四国電力株式会社
伊方発電所の発電用原子炉設置変更許可（3号原子炉施設の変更）
－使用済樹脂貯蔵タンクの増設－

令和 5 年 2 月 8 日
原子力規制庁

四 国 電 力 株 式 会 社
伊 方 発 電 所 の
発 電 用 原 子 炉 設 置 変 更 許 可 申 請 書
(3 号 原 子 炉 施 設 の 変 更)
に 関 す る 審 査 書

図2 使用済樹脂貯蔵タンクの配置図 (原子炉補助建屋内)

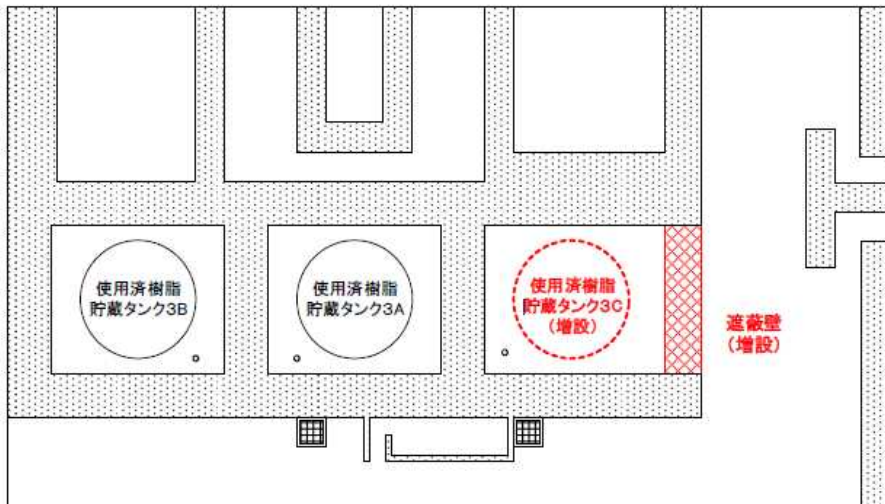
- 使用済樹脂貯蔵タンク3Cは、将来の増設を想定して同施設の建築時から確保している区画に増設する。
- 使用済樹脂貯蔵タンク3Cの基本構造は既設タンクと同様であり、使用済樹脂貯蔵タンクの増設に伴い新たに遮へい壁を増設する。
